PYTANIA I ODPOWIEDZI DO II PRZETARGU

na wybór Generalnego Wykonawcy budowy drogi wewnętrznej w rejonie ul. Uczniowskiej w Wałbrzychu wraz ze zjazdem i infrastrukturą towarzyszącą na działkach gruntu nr 116, 117 (obręb Poniatów nr 10):

Załącznik: Szkic nr 1

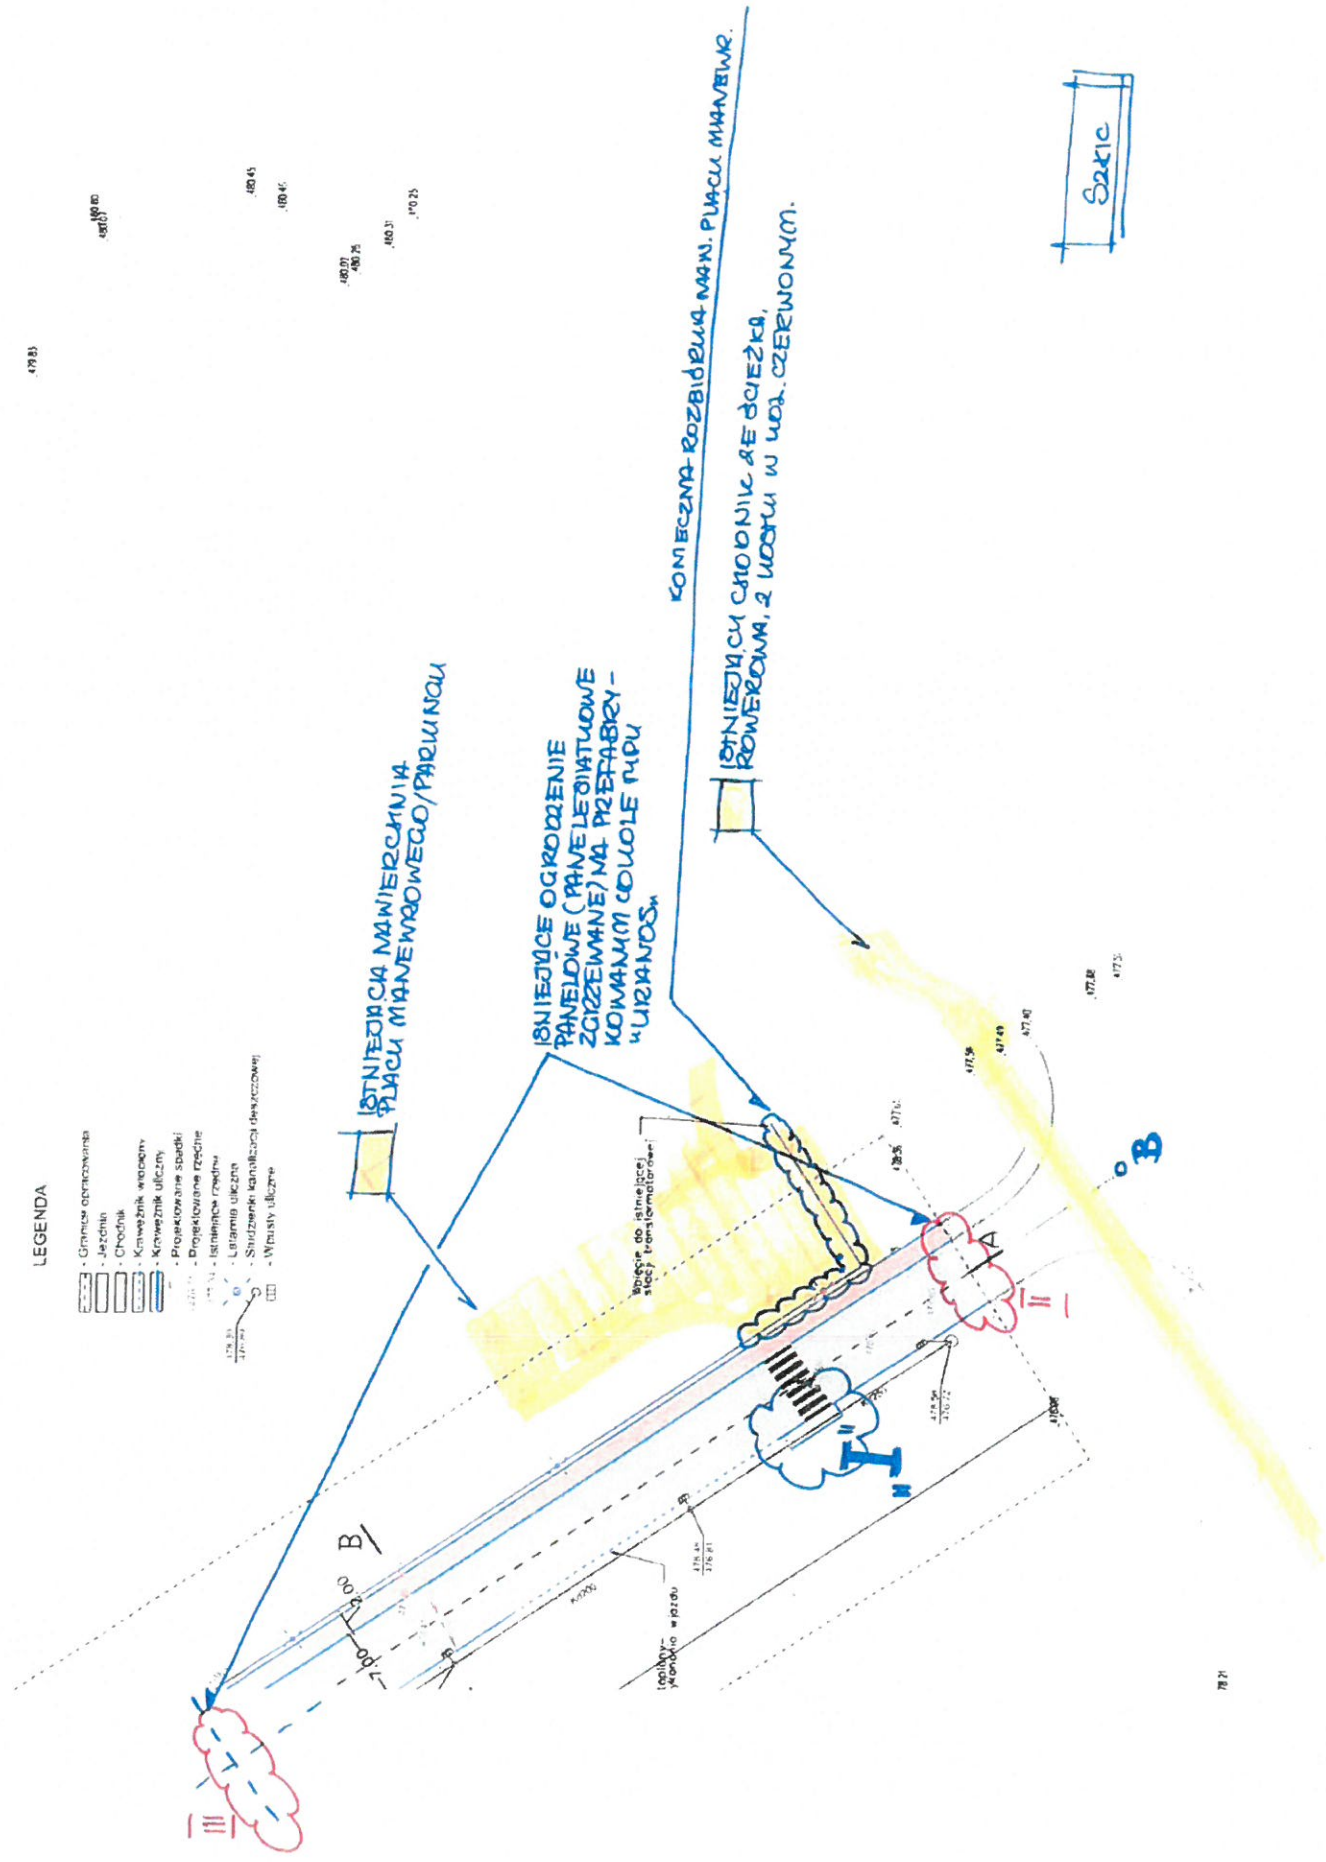
Lokalizacja projektowanej drogi koliduje z istniejącym ogrodzeniem terenu w miejscach oznaczonych na załączonym szkicu jako II i III. Czy oferent ma skalkulować w swojej ofercie rozbiórkę istniejącego ogrodzenia? Załączono szkic nr 1.

W jaki sposób Zamawiający planuje wykończenie miejsce przebiegu drogi w linii istniejącego ogrodzenia (miejsca II i III) biorąc pod uwagę, że w chwili obecnej teren jest istniejący wjazd zabezpieczony bramą oraz portiernią? Załączono szkic nr 1.

Czy w miejscu oznaczonym na załączonym szkicu jako „I” ma zostać wykonana nawierzchnia chodnika, jeśli tak to w jakim zakresie? Załączono szkic nr 1.

Oferent winien skalkulować w swojej ofercie przeniesienie ogrodzenia systemowego znajdującego się na działkach nr 116 oraz 117 (obręb Poniatów nr 10) będącego w kolizji z budową nowej drogi i chodnika planowaną drogą poprzez demontaż i przesunięcia równoległe do chodnika w odległości 4m od istniejącej hali. W załączeniu Zamawiający zamieszcza zdjęcia z wizji lokalnej ogrodzenia celem kalkulacji przeniesienia ogrodzenia systemowego wraz z uwzględnieniem niezbędnego zakresu prac koniecznych do posadowienia i montażu ogrodzenia. Załączono zdjęcie nr 1,2,3. Ponadto Oferent winien skalkulować w kosztorysie ofertowym dodatkowe pozycje uwzględniające określony powyżej zakres prac. Zarówno rozbiórka i przesunięcie ogrodzenia oraz częściowy demontaż istniejących nawierzchni placu kolidujące z budową nowej drogi i chodnika uwzględnić w wycenie wykonania nawierzchni wjazdu i drogi z robotami towarzyszącymi.

Brama i portiernia jest poza obszarem projektowanej drogi. W pierwszej kolejności Zamawiający nakazuje demontaż ogrodzenia.

W oznaczonym na załączonym szkicu miejscu wykonać nawierzchnię chodnika w ilościach zgodnych zakresem podanym na Rysunku: Projekt budowlany - droga wewnętrzna Rys. 01. jeśli chodzi o wykonanie nawierzchni chodnika to zakres wynika z przedmiarów, a przebudowa chodnika istniejącego w miejscu wjazdu dotyczy odcinków powyżej i poniżej krawężników wtopionych.
